**BETREFF** **Bebauungsplan Nr. 2-303-0 für den Bereich Leitgraben, OT Kellen, in Kleve;**

**Bebauungsplan Nr. 2-303-0 für den Bereich Leitgraben im Ortsteil Kellen  
Beteiligung der Behörden und sonstiger Träger öffentlicher Belange gemäß § 4, Abs. 2 BauGB**

Anmerkung Bebauungsplan 2-303-0  
Bereich Leitgraben Ortsteil Kellen

Betr.: Bebauungsplan Nr. 2-303-0

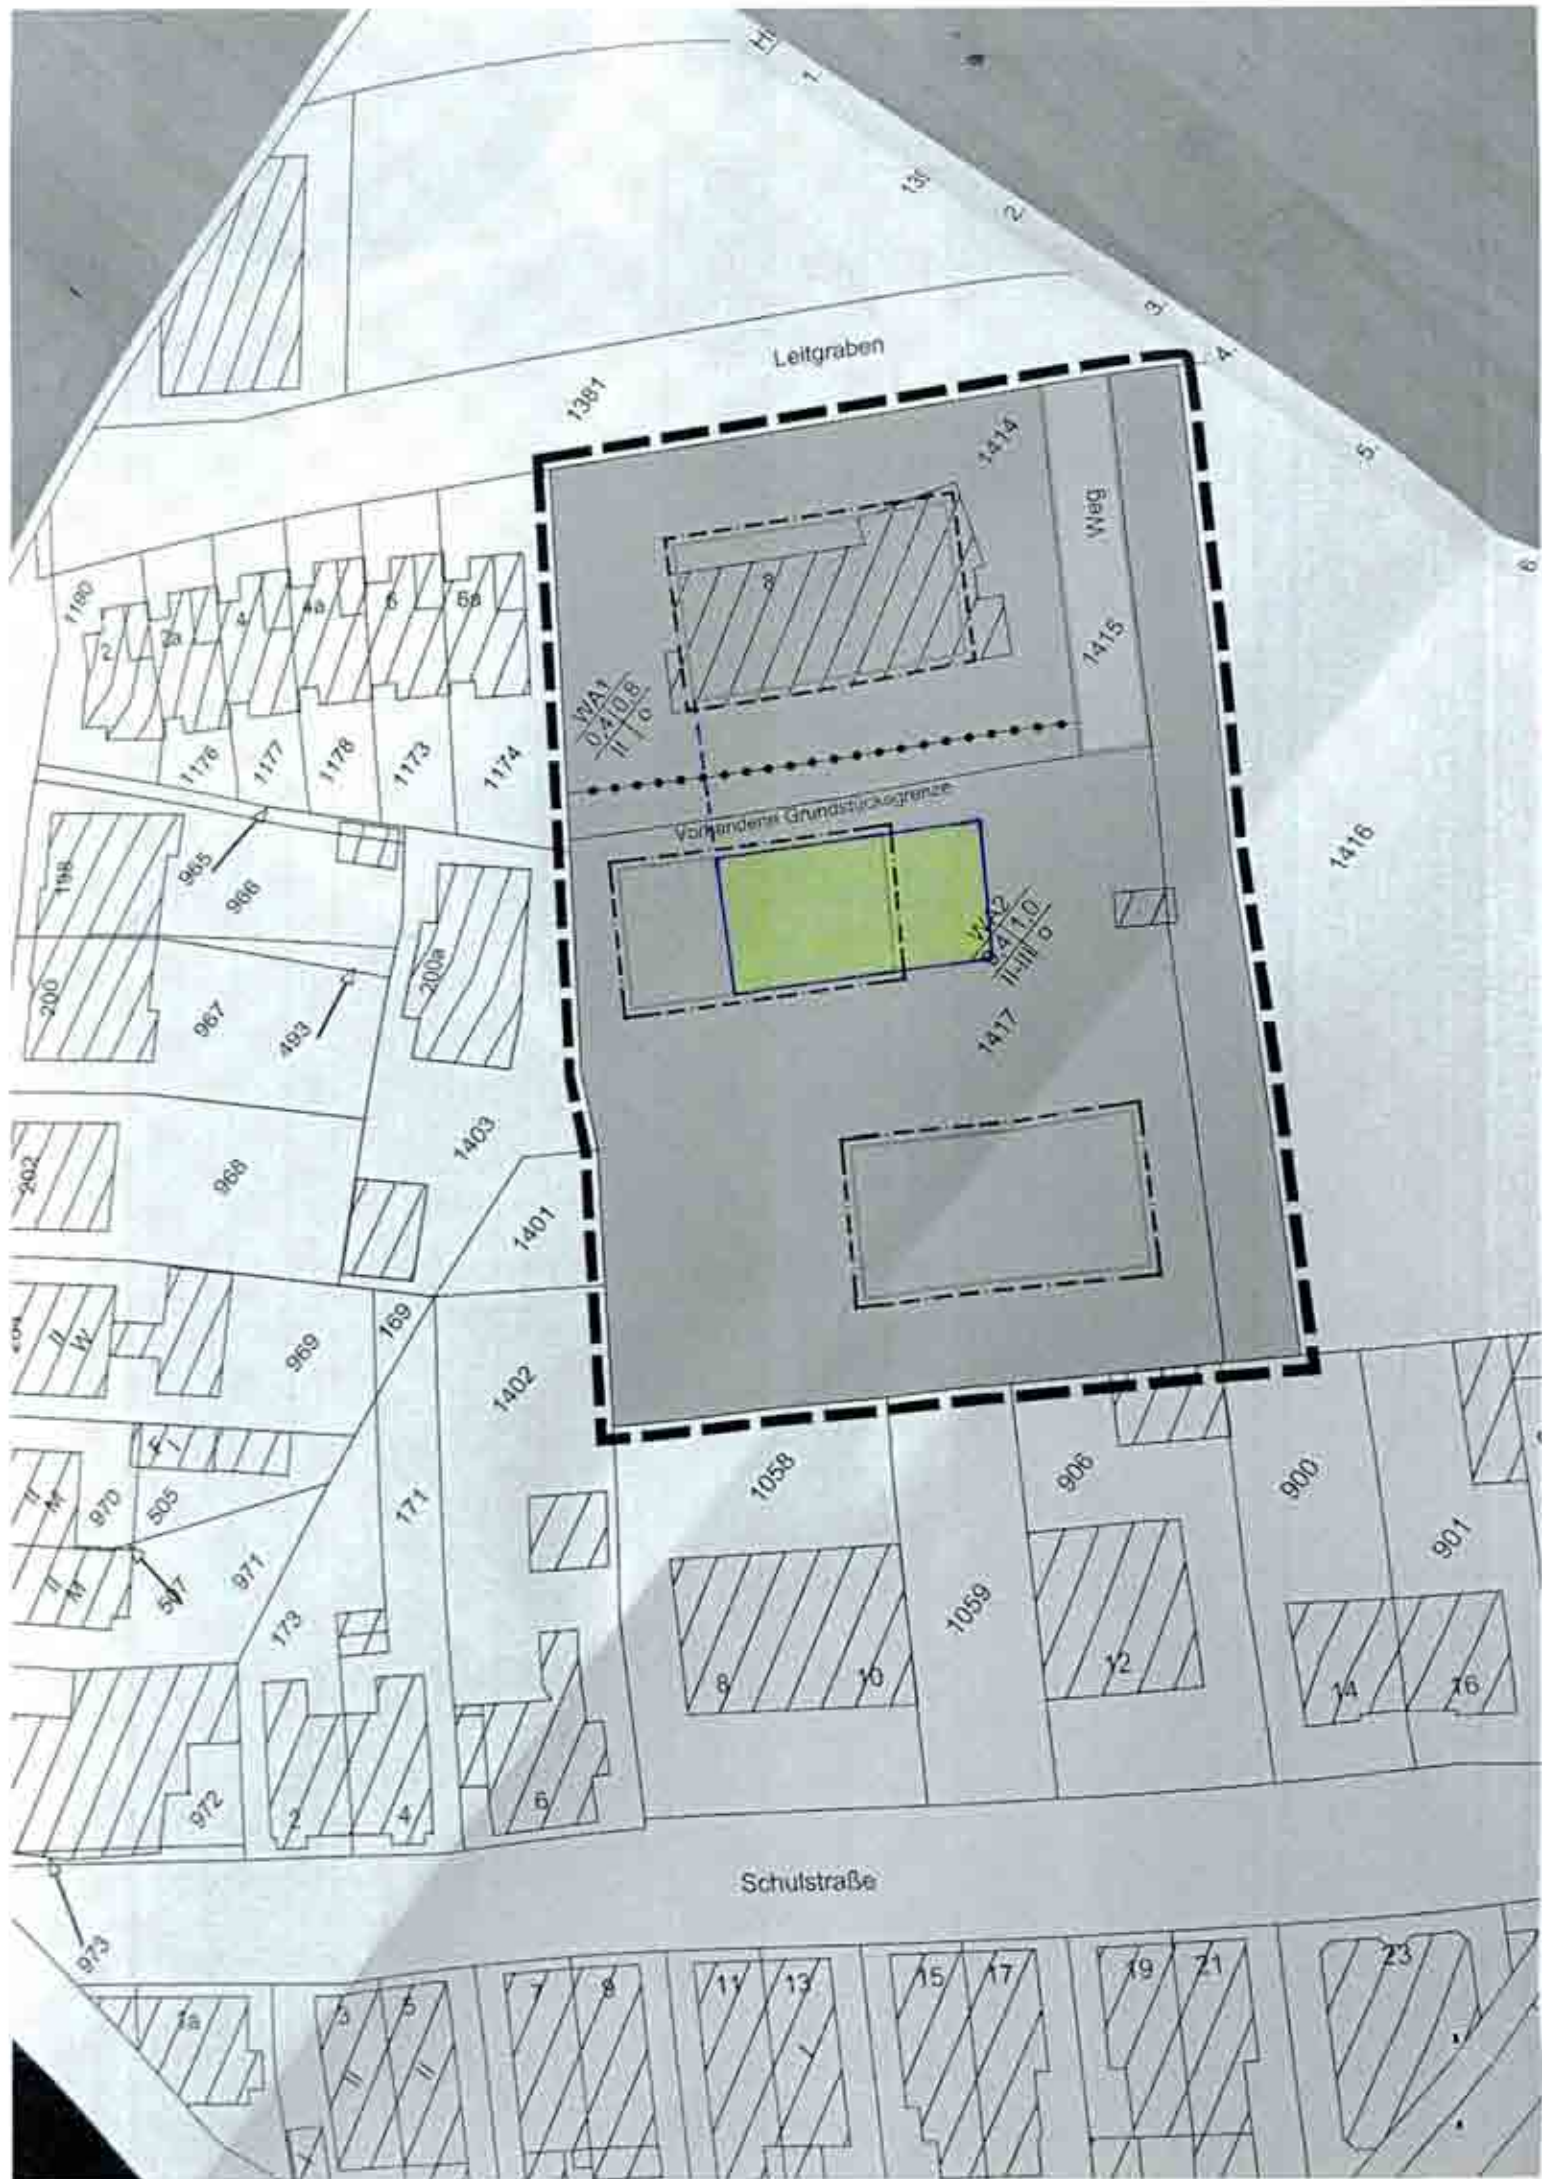
1. Es erscheint weiterhin dringend geboten, das Baufenster im Bereich des WA 2 an der nordwestlichen Schmalseite zum Flurstück 1403/1401 zu verschieben, so dass die Abstandsfläche zu dem dortigen Baukörper größer wird. Selbst wenn die gesetzlich vorgegebenen Abstandsflächen berücksichtigt werden, erscheint dies doch zum einen angesichts der Größe und Höhe des Gebäudes nicht ausreichend. Zum anderen ist ausreichend "Platz" vor dem Gebäude in süd-östlicher Richtung.

Es bietet sich an, die nord-westliche Schmalseite auf derselben Linie/Flucht vorzusehen, wie die nord-westliche Seite der "Frühförderstelle". Zur Illustration habe ich eine kleine Skizze beigefügt.

Die Verlegung des Baufeldes ist auch deshalb erforderlich, da von den dort konzipierten annähernd 30 Wohneinheiten nicht unerhebliche Geräuschmissionen ausgehen werden, so dass es notwendig ist, hier "Abstand" zu halten.

Aufgrund der Höhe des Gebäudes - gleich ob zwei- oder dreigeschossig - kommt es auch zu Verschattungen, deren Auswirkungen bei größerem Abstand reduziert werden.

Auch das süd-westlich gelegene Baufenster liegt in einer anderen Flucht, so dass bei einem dort errichteten Gebäude ausreichenden Abstand zu den angrenzenden Nachbargebäuden gewahrt wird.
